DĖL BAIGIMO LAIKO PRATĖSIMO, VYKDANT PROJEKTĄ „NAUJŲ VANDENTIEKIO IR NUOTEKŲ TINKLŲ PLĖTRA ŠIAULIŲ MIESTE“.

Rangos sut.Nr.14-08-13/01

DĖL RANGOS SUTARTIES NR. 14-08-13/01. DARBŲ PATIKSLINIMAS

ŽEMĖS VALDOS PASKIRSTYMO PLANAS M 1:500
 Žemės valda paskirstyta pagal K. Bogučanskio pasiklymą.

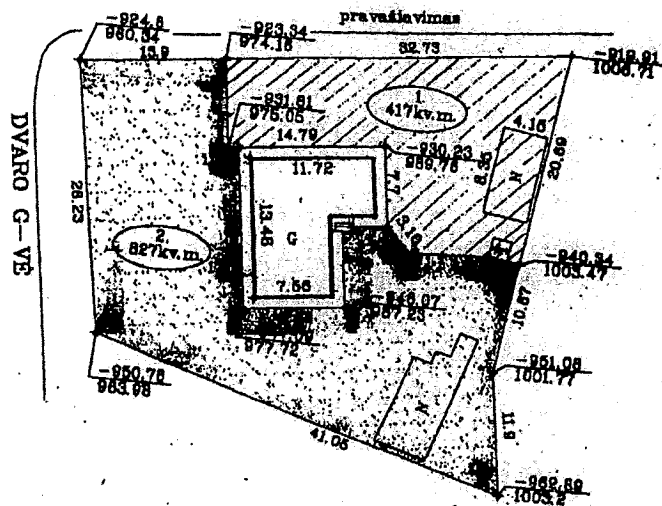
Atsižvelgiant į tai, kad kai kurie darbų vykdymo metu gauti gyventojų prašymai dėl papildomų (patikslintų) darbų nebuvo atvaizduoti brėžiniuose, tačiau yra įvertinti darbų kiekių žiniaraščiuose, bei papildydami UAB „Šiaulių vandenys“ 2014-09-08 raštą Nr. S-3707, prašome rangos sutarties Nr. 14-08-13/01 apimtyje pratęsti nuotekų išvadą F1-2+F1-2a 13,9 m įvažiavime iš Dvaro gatvės link Dvaro g. 142a-2 savininko sklypo dalies ribos.

V. Čkalovo g.

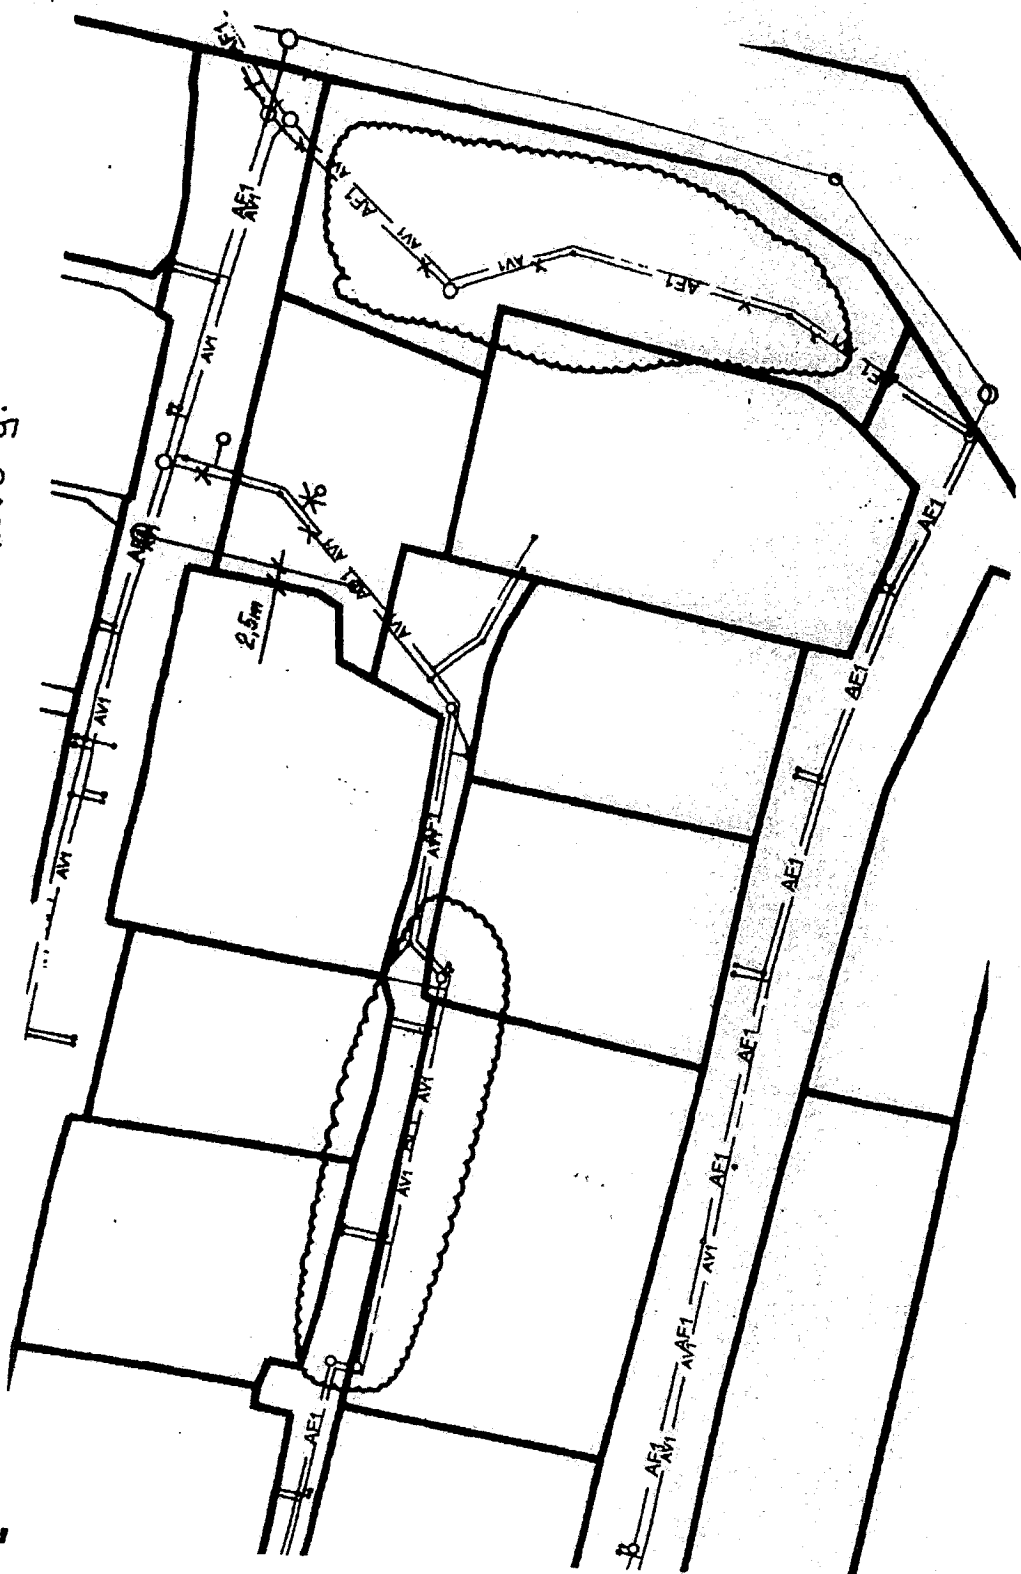
4. Gyvenamajam namui Radviliškio g. Nr. 16 nestatyti brėžiniuose atvaizduoto F1 išvado PVC DN160 (L~12m).
5. Dėl naujai suformuoto privataus sklypo V. Čkalovo g. priešgaisrinį hidrantą H1 perkelti link požeminės sklandės PSK5 apie 12 m, nuotekų šulinį F72 perkelti link šulinio F71a apie 17 m, nuotekų g/b šulinį F63 perkelti link šulinio F62 apie 9 m (situacijos schema pridedama).

6. Dėl naujai suformuoto privataus sklypo V. Čkalovo g. nuotekų g/b šulinį F11 pratęsiant trasą perkelti apie 9 m, nuotekų g/b šulinį F7 pratęsiant trasą perkelti apie 5 m (situacijos schema pridedama).
